Chieti 07/11/24

OGGETTO: Sito “Ex Abbondanza ed ex Conglomerati Bituminosi Vomano”, via Lago di Campotosto Pescara. Indizione e convocazione della Conferenza di Servizi decisoria ai sensi dell'art. 14, comma 2 della L.241/90 in forma semplificata e in modalità asincrona ex art. 14-bis della L.241/90, per l'approvazione del report “Revisione dell'Analisi di Rischio Sito-Specifica e Progetto Operativo di Bonifica con Messa in Sicurezza Permanente ai sensi del D.Lgs. 152/06 e s.m.i.” – documento elaborato dal Geol. William Palmucci per conto di VEGA S.R.L. in riferimento agli esiti della Conferenza dei Servizi Decisoria del 21/05/2024. – Valutazioni tecniche.

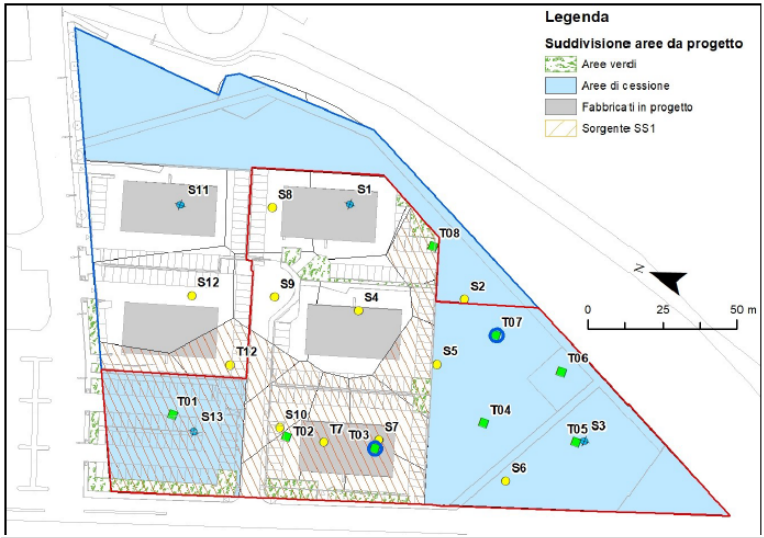
Quali CSR sanitaria nell'area fondiaria (quota parte della sorgente SS1) vengono pertanto proposte le Concentrazioni massime (CRS) che tuttavia limitatamente ai parametri rame e zinco, a giudizio dello scrivente e fatte salve le specifiche valutazioni della ASL, sarebbe opportuno ridurre cautelativamente a 170 mg/kg per il rame e a 260 mg/kg per il piombo adottando quale riferimento

le indagini interessate da superamenti delle CSC effettivamente incluse nell'impronta dell'areale. Relativamente alla porzione della sorgente SP1 oggetto di cessione al Comune si rileva che in presenza di un recettore di tipo residenziale l'area sorgente diverrà "contaminata" in ragione di un rischio sanitario non accettabile legato al percorso di ingestione di suolo contenente piombo (oltre al rischio cumulato).

La CSR per il parametro piombo nell'area oggetto di cessione viene quantificata in 100 mg/kg (pari alla CSC di tab. 1 colonna A). I poligoni contaminati per il piombo all'interno dell'area sorgente sono T03, T08 e T05. Il tecnico di parte a tal proposito evidenzia la necessità di intervento nel solo poligono T05. Tuttavia, si osserva che mentre il poligono T03 ricade pressoché integralmente nell'area fondiaria ove il percorso sarà di fatto interrotto dalle attività di edificazione (e il terreno sarà comunque oggetto di verifiche a seguito della rimozione dei rifiuti), il poligono T08 rientra solo parzialmente nell'area fondiaria. Ne consegue che anche la porzione del T08 che ricade nell'area oggetto di cessione dovrà essere oggetto di uno specifico intervento di bonifica o di verifiche ulteriori in relazione al parametro piombo.

Tabella 17-1. Aree oggetto intervento di scavo

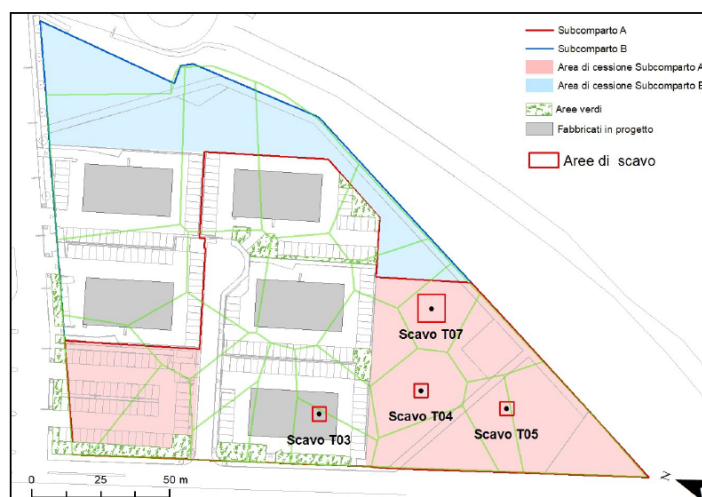
Ciò premesso, oltre a quanto indicato in relazione al poligono T03 (area sorgente SS1), si ravvisa la necessità intervenire anche sul poligono T06 (area SP2) ove la concentrazione di cloruro di vinile pari a 0,12 mg/kg eccede la CSR come sopra indicato. Inoltre si ricorda che il poligono T08 (sorgente SS1) ricade solo parzialmente nell'area fondiaria e dovrà essere oggetto di specifici interventi di rimozione o in alternativa di ulteriori verifiche in relazione alla concentrazione di piombo nell'area che non sarà interessata dall'interruzione del percorso diretto.

In relazione allo scavo T03 viene paventata la possibilità del riutilizzo in sito dell'orizzonte di terreno di riporto sopra ai rifiuti previa verifica analitica mentre per lo scavo T07 si prevede lo smaltimento dei terreni come rifiuto (rif. pag. 87 di 135 del testo del documento). Ciò premesso si ricorda che il poligono T03 è incluso in area sorgente SS1 e risultato contaminato a seguito di ADR per il parametro Piombo (CSR pari a 100 mg/kg) nello scenario futuro. Inoltre è interessato anche da ulteriori contaminanti eccedenti la CSC quali idrocarburi con C>12 e cadmio. Non si ritiene pertanto possibile il riutilizzo in sito del materiale scavato con concentrazioni eccedenti la CSR.

Relativamente alle modalità di collaudo degli scavi, si rimanda al testo del documento. Tuttavia, fatto salvo quanto sopra indicato in relazione alle maglie T03, T06 e T08, si rileva la necessità di includere Piombo Cadmio e Idrocarburi pesanti con C>12 nel set di collaudo dello scavo T03.

Figura 17-4. Ubicazione dei piezometri di monitoraggio

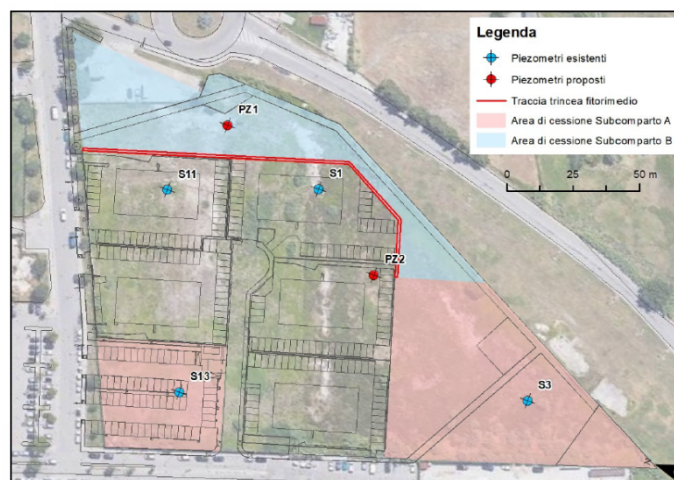
Viene proposto un intervento di fitorimedio in relazione alle acque sotterranee i cui dettagli sono indicati in una relazione tecnica allegata. Nell'ambito di tale intervento si prevede lo scavo di una trincea disposta al confine con l'area fondiaria. Si prevede inoltre la realizzazione di ulteriori due piezometri Pz1 e Pz2. Ciò premesso si ricorda che i piezometri indicati nello stato attuale come POC sono S11 e S1. Il Pz1 di nuova realizzazione a valle della barriera sarà assunto come nuovo POC mentre il Pz2 dovrà essere sposato a valle idrogeologica della barriera al fine di assumere valenza di punto di controllo.

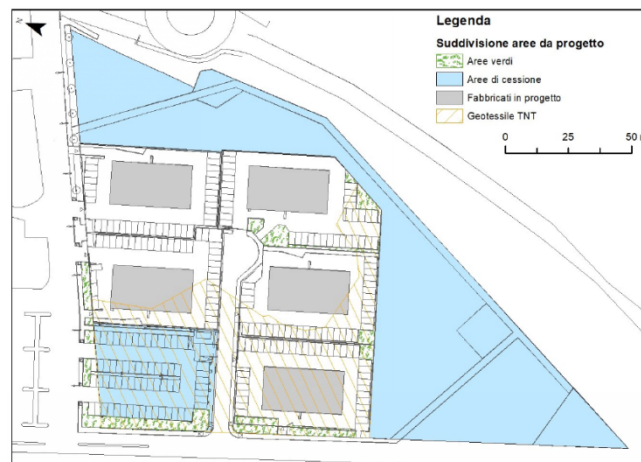
La gestione dei materiali di scavo, così come proposta è accettabile solo nella porzione esterna alle sorgenti secondarie di contaminazione. Infatti, parte dello scavo per il fitorimedio attraverserà aree esterne alle sorgenti secondarie di contaminazione (interessando quindi una porzione di sito già caratterizzata in contraddittorio e risultata esente da passività ambientali a carico del suolo superficiale e del suolo profondo) mentre una parte dello scavo attraversa le sorgenti secondarie di contaminazione SS1 e SP1. Non è chiaro dove e come verranno gestiti i materiali di scavo in relazione all'analisi di rischio proposta.

La proposta del consulente di parte che prevede, scavo e caratterizzazione in cumulo finalizzata al riutilizzo in sito è accettabile limitatamente alla sola porzione di tracciato che non attraversa le sorgenti secondarie di contaminazione. Limitatamente alle altre porzioni del tracciato che interessano le aree oggetto dell'analisi di rischio, si rimanda agli articoli sopra citati e in particolare all'art. 26 del DPR 120/2017. A tal proposito si rappresenta che i materiali di scavo (che peraltro attraversano il poligono contaminato T08) potranno essere gestiti come rifiuto o in alternativa dovranno essere preventivamente ricaratterizzati in contraddittorio con i tecnici dello scrivente Ufficio. In tal caso dovrà essere avanzata apposita proposta, comprensiva anche delle indicazioni delle aree di eventuale riutilizzo in sito, contestualizzata con gli esiti dell'analisi di rischio. Non si ritiene opportuno l'utilizzo del materiale da scavo qualora determini modifiche al modello concettuale proposto, fatta salva ovviamente la possibilità di aggiornare l'Analisi di Rischio.

In caso di riempimento degli scavi con materiali esterni certificati, o sottoprodotti, gli stessi dovranno essere distinguibili dal materiale in posto mediante l'impiego di un geotessile di separazione.
